Bewerberfrage **Neubau des Forschungsgebäudes Laborverbundneubau IFW | ct.qmat, Los 3200 - Rohbauarbeiten**

Pos. 3.5.38-41: Aufklärung der Einzelfragen

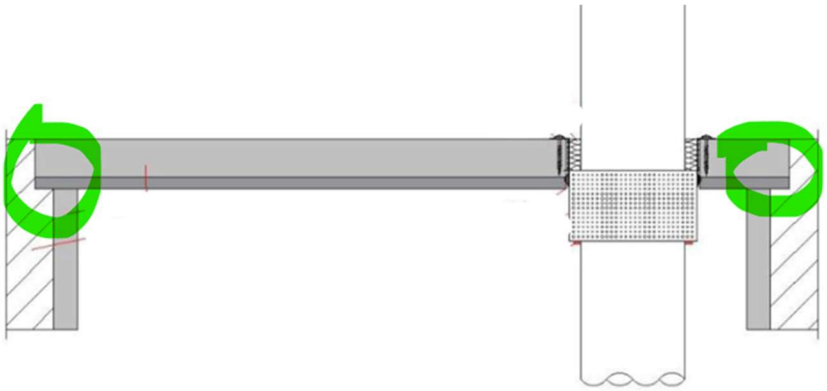
In den LV-Positionen 03.05.38 bis 41 sind werkseitig vorgefertigte Schalungselemente aus zementgebundenen glasfaserbewehrten Leichtbetonplatten ausgeschrieben.

1) Wir bitten um eine konkrete Skizze zum Aussehen dieser Elemente (Schnitt durch die Decke).
2) Was ist z.B. "B ca. 55 cm" und "Deckendicke: ca. 35 cm"? Ein Plattenstreifen? Ein L-Element? Ein U-Element? Ein Kasten?
3) Was ist ein laut LV-Text beschriebener "wasserdichter Abschluss"?
4) Was bedeutet "werkseitig vorgefertigt"? Anmerkung: Laut beigefügtem Bildchen "Schalkörper1" ist keinerlei Vorfertigung erkennbar. Ferner sind laut beigefügtem Bildchen "Schalkörper2" nur örtlich hergestellte Holzabschalungen erkennbar.

5) Was bedeutet "Sichtseite oben"? Was bedeutet "Sichtseite oben" in Verbindung mit "nur noch auf die Schalung versetzt"? Anmerkung: das vom AG beigefügte Bildchen "Schalkörper1" zeigt irgendetwas auf der oberen Bewehrungslage einer (HFT-)Decke, aber nicht auf der Schalung.
6) Was ist ein "umlaufender Leibungskranz d=25 mm"?"

1) Schnitt durch die Decke ist in der Bieterinformation IV enthalten
2) Gem. den in I.6 vereinbarten Abkürzungen entpricht B der Elementbreite, die Deckendicke ist zweifelsfrei benannt. Aus dem Beschrieb und anhand der Maße ist die Kastenform eindeutig ableitbar.

3) Als „wasserdicht“ wird ein für die Bauzeit ausreichend dichter Abschluss bei üblicher Bewitterung (einschl. direkte Beregnung, Schneeanhäufung, stehendes Wasser aufgrund konstruktiv unvermeidlichem Deckendurchhang) angesehen.

4) Derlei Elemente können im Fachgroßhandel auch im Dresdner Raum direkt bezogen werden. Bei entsprechendem Nachweis bestehen bei baustellenseitiger Fügung keine Bedenken. IN Bild 2 ist der Schalkörper unter der links befindlichen Abdeckung mit OK = OK Frischbeton erkennbar

5) Entsprechend Schnitt ist die geschlossenen (Sicht)-Seite oben, der umlaufende Kasten unten. Mit den Maßvorgaben entsteht ein 4-seitig umlaufend geschlossener Kasten mit Deckel genau in Deckenstärke ohne weitere Abschalung und kann daher „nur noch auf die Schalung versetzt“ werden. Bild 1 zeigt eben dieses Schalelement auch durch die HFT nach unten.

6) Sh. Schnitt, der Kasten steht zur Verzahnung und als Auflager am Öffnungsrand über:
